川内原子力発電所 1, 2号炉
運転期間延長認可申請
(審査会合における指摘事項の回答)

2023年 8月 2日

九州電力株式会社

図1 目視確認のイメージ

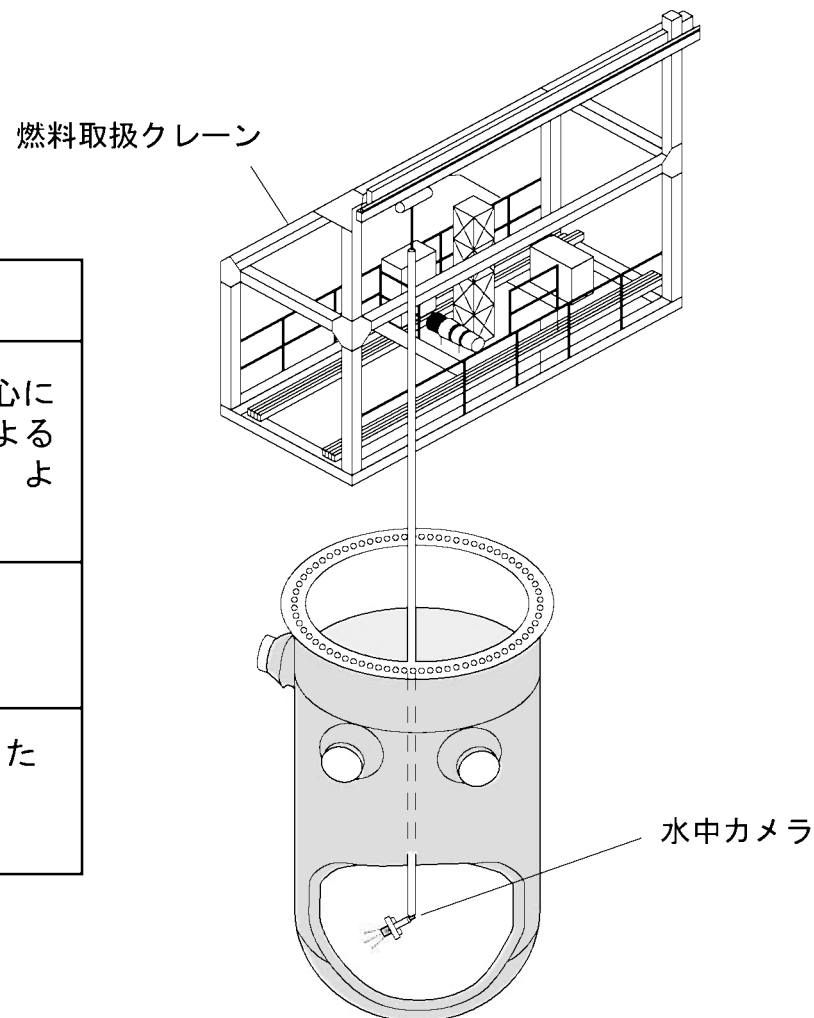
No	日時	事象	指摘事項の内容	回答
10	2023年 3月14日	劣化状況評価 (コンクリート)	平均圧縮強度について、取水構造物は1号炉・2号炉ともに干満帯の値が、海中帯、気中帯に比べて相対的に低い。また、原子炉補助建屋は2号炉の内壁及び床の値が、その他の部位に比べて相対的に低い。これらの理由について、過去の破壊試験及び非破壊試験の結果も整理して、説明すること。 (強度以外でも過去の試験結果との比較が説明できるものがあれば説明すること)	2023年6月1日 回答済
11	2023年 7月18日	劣化状況評価 (低サイクル疲労)	原子炉容器内面のクラッドに対する目視確認について、確認内容を説明すること。	P 4, 5
12	2023年 7月18日	劣化状況評価 (中性子照射脆化)	1号炉のPTS評価結果について、PLM30での評価結果とPLM40での評価結果を比較し、説明すること。	P 6~8
13	2023年 7月18日	劣化状況評価 (中性子照射脆化)	60年時点の関連温度の予測値について、PLM30での予測値とPLM40での予測値を同じ条件で比較し、説明すること。その際、中性子照射量の差異も含めて説明すること。	P 9
14	2023年 7月18日	劣化状況評価 (照射誘起型応力腐食割れ)	炉心槽の海外損傷事例に関して、近年発生した事象について川内1, 2号炉と比較し説明すること。	P 10~14
15	2023年 7月18日	劣化状況評価 (熱時効)	代表機器として選定した1次冷却材管の評価上の条件は、どのループであるか示すこと。また、2号炉の評価対象部位について、フェライト量が最も多い箇所としてホットレグ直管を選定しているが、フェライト量が他の部位(クロスオーバーレグ直管(垂直管・水平管))と同じであることから代表の選定方法について説明すること。	P 15

○目視確認の方法

原子炉容器の開放点検（下部炉心支持構造物を吊上げた状態）で原子炉容器内に水中カメラを設置し、内面クラッドに対して目視確認（維持規格に基づかない自主的な確認）を実施している。水中カメラについては、維持規格に基づく供用期間中検査の目視検査（VT-3）と同様のカメラを使用しており、本カメラで目視確認できる範囲で、クラッドに損傷がないかなど、異常がないことを確認しているものである。

1号炉	2号炉
確認方法	下部炉心支持構造物を吊上げた状態で、原子炉容器中心に水中カメラを設置しカメラを上下に移動させ、遠隔による目視確認を実施。（何らかの異常が疑われる場合には、よりズームを行うことやカメラを近接することも可能）	
確認頻度	1回／7年 （供用期間中検査（RV-ISI）とあわせて実施）	
確認結果 （至近）	異常は確認されなかった 〔2019～2020年度 （第25回）〕	異常は確認されなかった 〔2021～2022年度 （第25回）〕

川内1号炉 PTS評価結果の比較

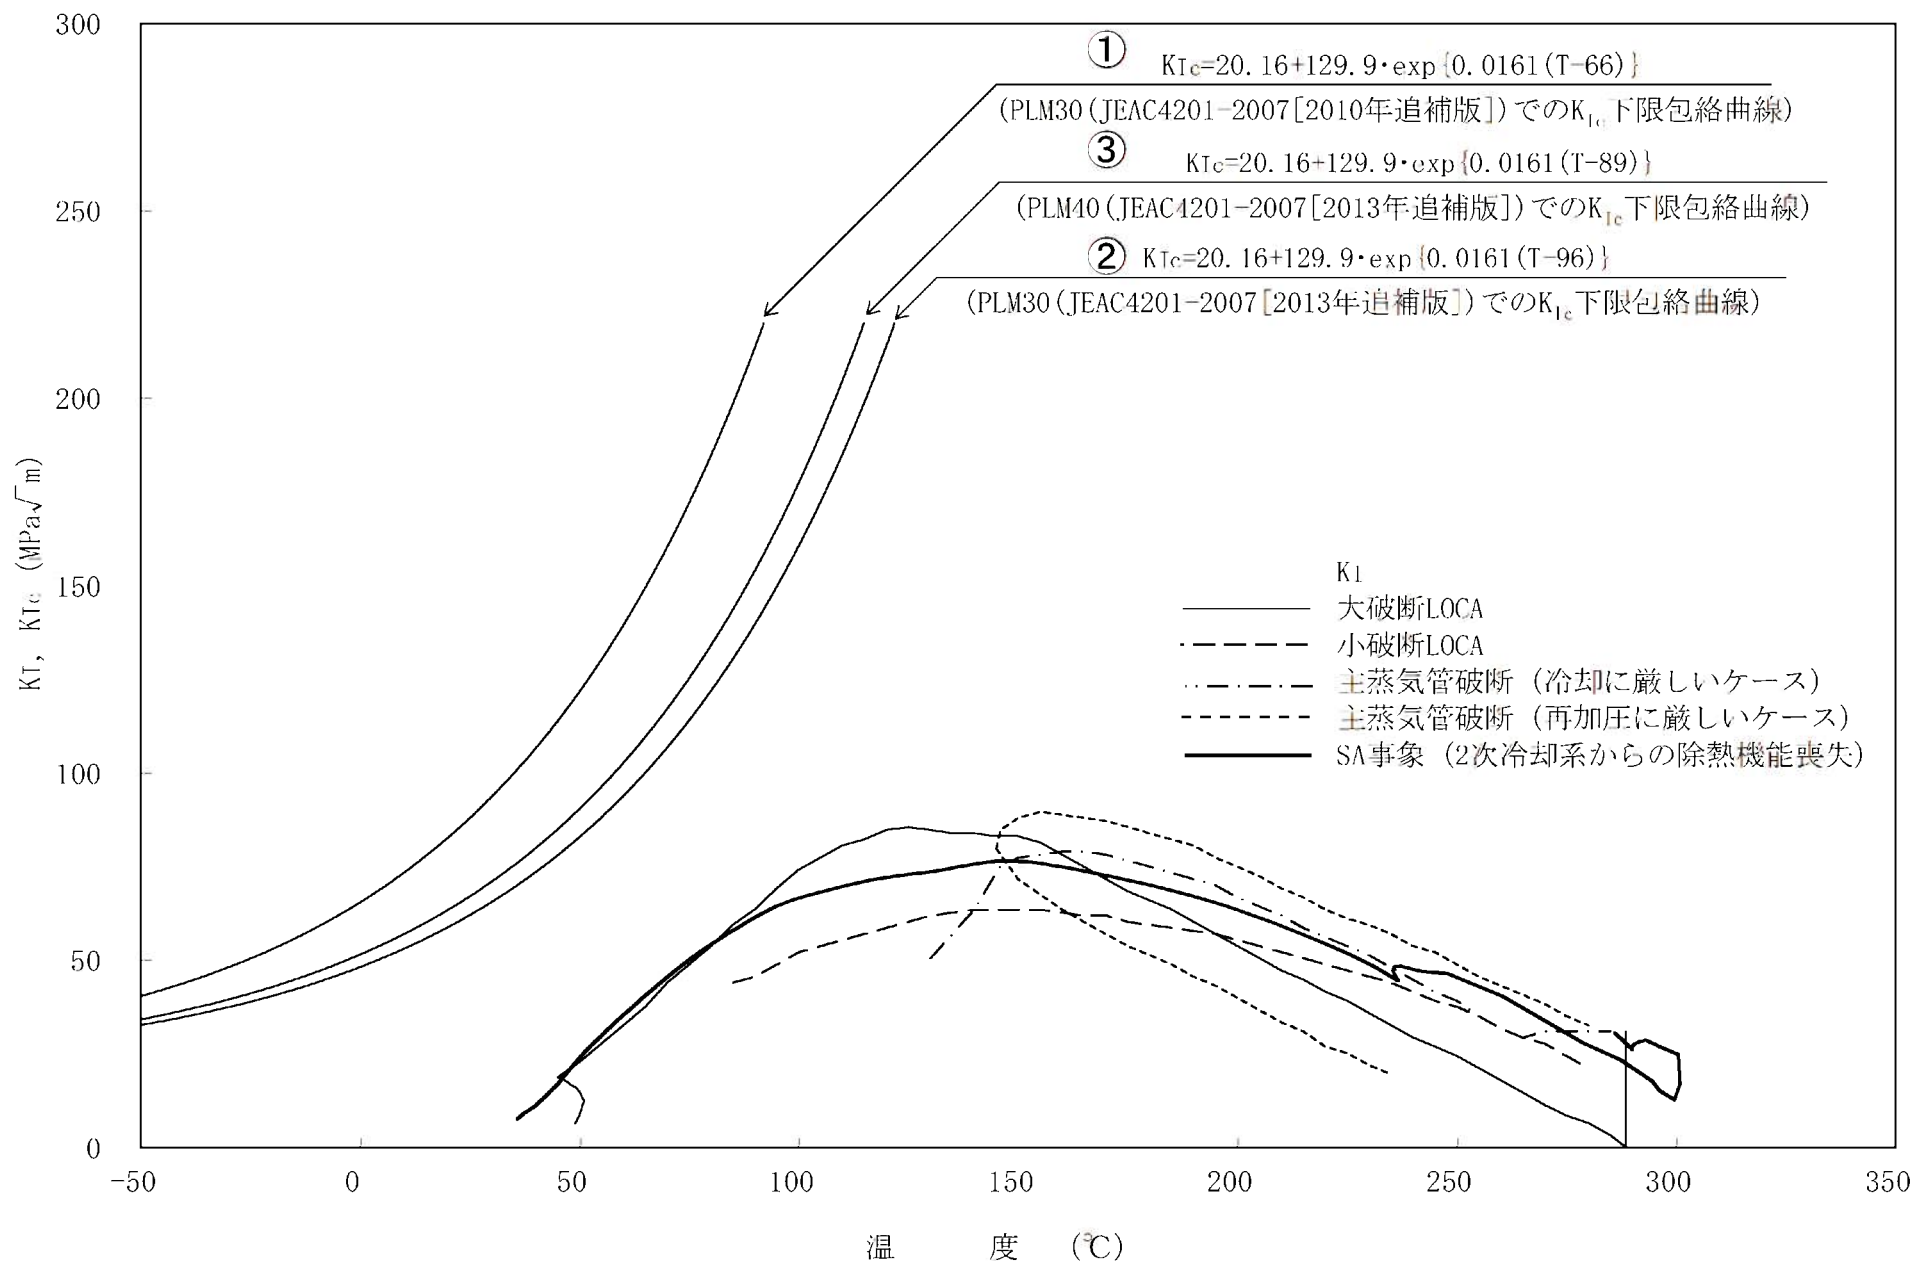
No	日時	事象	指摘事項の内容	回答
1	2022年 11月15日	申請の概要	コンクリート構造物における、遅延膨張性のアルカリ骨材反応に対する潜在性について今後説明すること。	2023年1月24日 回答済
2	2022年 11月15日	申請の概要	評価対象機器・構造物はいつ設工認を受けたのか、いつ運開したのか、具体的な日付を今後説明すること。	2023年1月24日 回答済
3	2022年 11月15日	申請の概要	経年劣化傾向の評価について、30年目と40年目の評価の差異を個別事象の説明時に説明すること。	個別事項説明時に 別途説明予定
4	2022年 11月15日	申請の概要	30年目の長期施設管理方針の有効性評価について、評価内容を個別事象ごとに今後説明すること。	個別事項説明時に 別途説明予定
5	2022年 11月15日	申請の概要	国外の運転経験の抽出元について、評価書本文にはPWR情報検討会等についての記載がないため、記載を適正化すること。	2023年1月24日 回答済
6	2022年 11月15日	申請の概要	大飯発電所3号機加圧器スプレイライン配管溶接部における事象を踏まえた評価が評価書に記載されていないため、新知見として評価書または施設管理方針に適切に反映すること。	2023年1月24日 回答済
7	2023年 1月24日	特別点検 (原子炉容器)	ノズルコーナー部のECTについて、JEAG4217では、原則基準感度の20%以上の指示を抽出するとされているが、今回、これと異なる基準を用いたことについて、その妥当性を説明すること。	2023年6月1日 回答済
8	2023年 1月24日	特別点検 (原子炉格納容器)	塗膜の劣化に関する通常点検のうち、リングガード部について、今後実施する具体的な点検について今後説明すること。	2023年6月1日 回答済
9	2023年 1月24日	劣化状況評価 (コンクリート)	【No. 1 関連】コンクリート構造物のアルカリ骨材反応の評価について、細骨材の一部に遅延膨張性の反応性鉱物が認められていることから、促進膨張試験（アルカリ溶液浸漬法）を実施しているのであれば、その結果を提示すること。	2023年3月14日 回答済

上記を踏まえると、PLM30（①）の方がPLM40（③）に比べて運転開始後60年時点の中性子照射量予測値が高くなるものの、先述のとおり規格の変遷による試験データの拡充等の影響により、2007/2013年追補版にて評価したPLM40（③）の方が関連温度予測値が高くなり、予測破壊靱性が低い値となっている。

以上を踏まえ T_p 値を算出した結果、P6及びP8のとおり、予測破壊靱性 K_{IC} については、①>③>②となる。

○川内 1, 2号炉心槽溶接部 (内面)

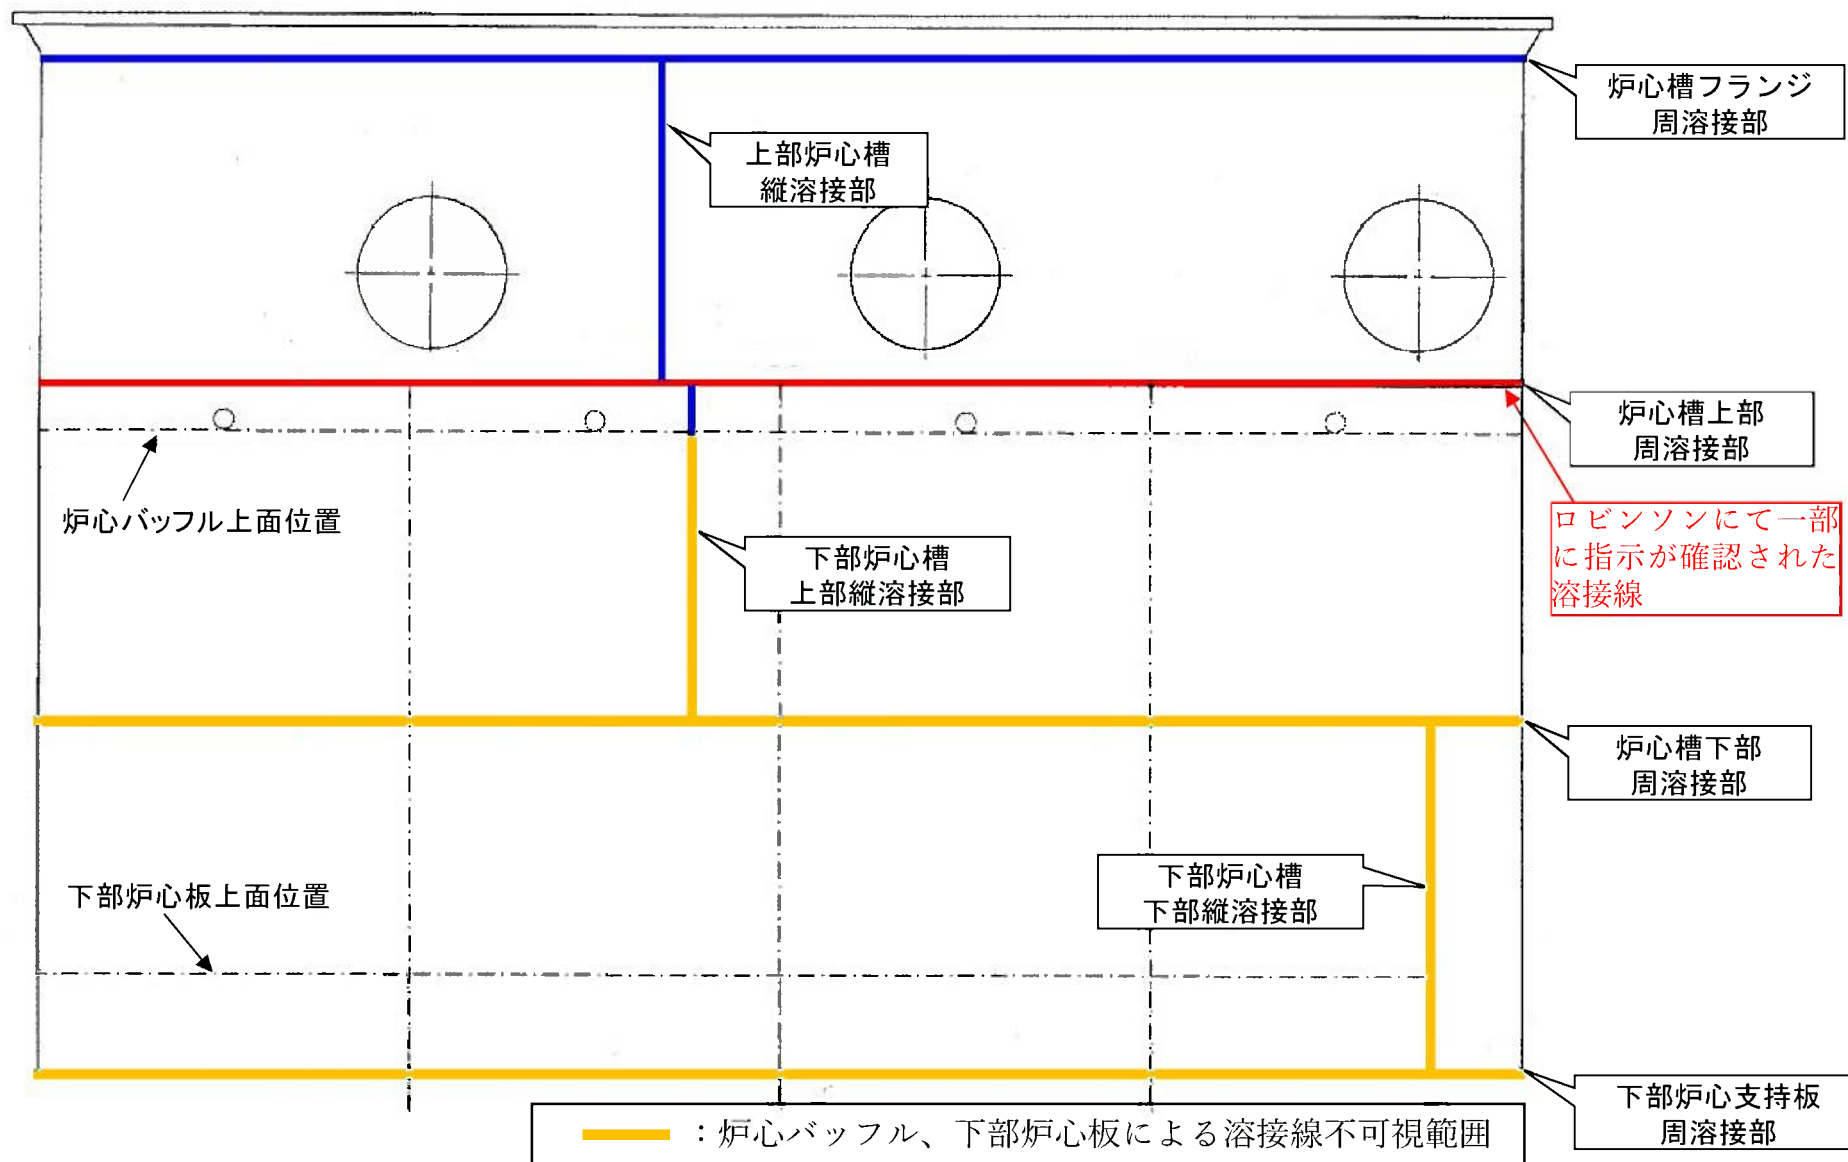
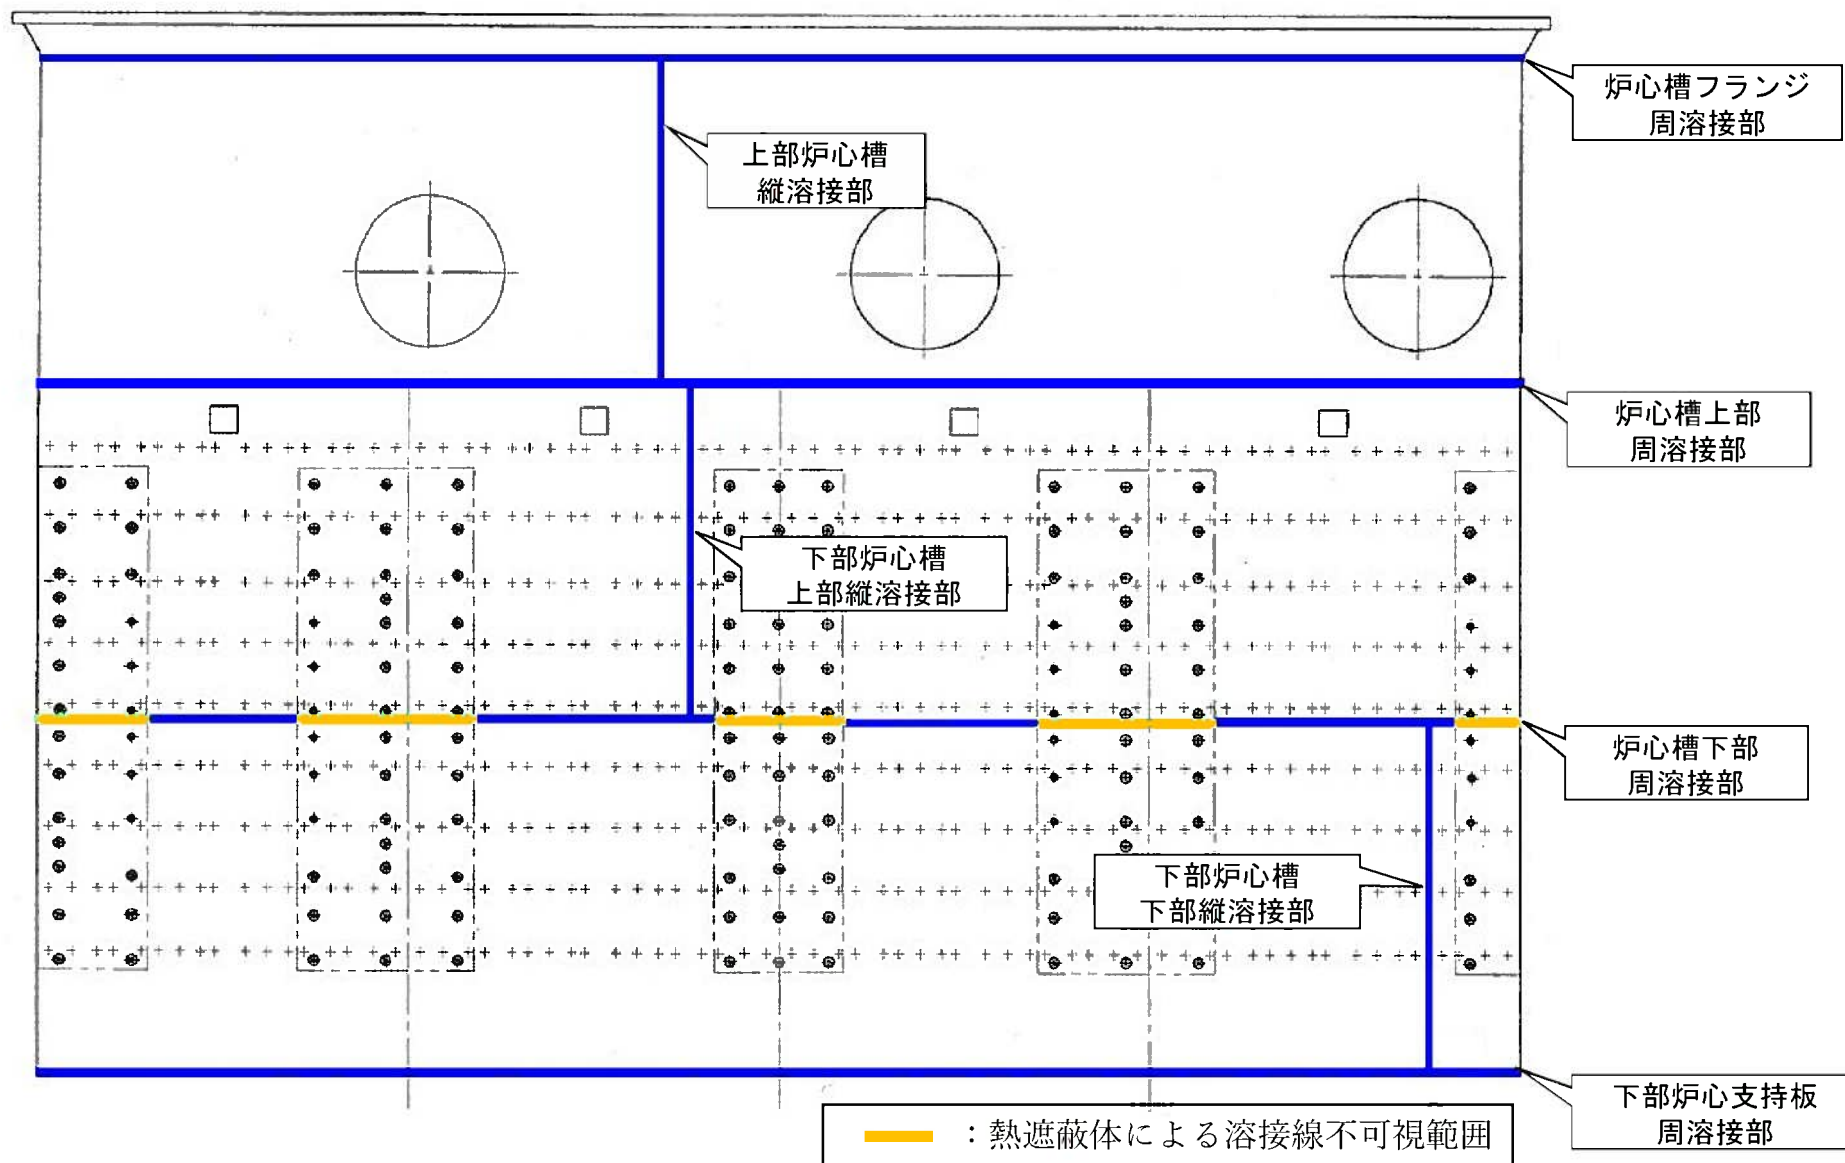
○海外における炉心槽の損傷事例について（HBロビンソン2号機（米国））

- ・ 2022年12月に、HBロビンソン2号機の炉心槽の目視点検（VT-3、頻度：1回/10年）にて、炉心槽の上部周溶接線部に12インチの指示が特定され、詳細調査を行ったところ深さ92%の指示であることが確認された。
なお、その後の調査で他にも4カ所の指示が確認されている。
- ・ 当該箇所に対して補修及び評価を行うことにより、2024年まで運転可能と判断し、プラントを再稼働している。
- ・ 本事象については原因等に関して今後の動向を注視し、情報を収集する。

川内 1, 2号炉では、維持規格に従い、海外の損傷事例が確認された上部周溶接部を含む炉心槽の目視検査（VT-3、頻度：1回/7年）を行っており、これまでに有意な指示は確認されていない。
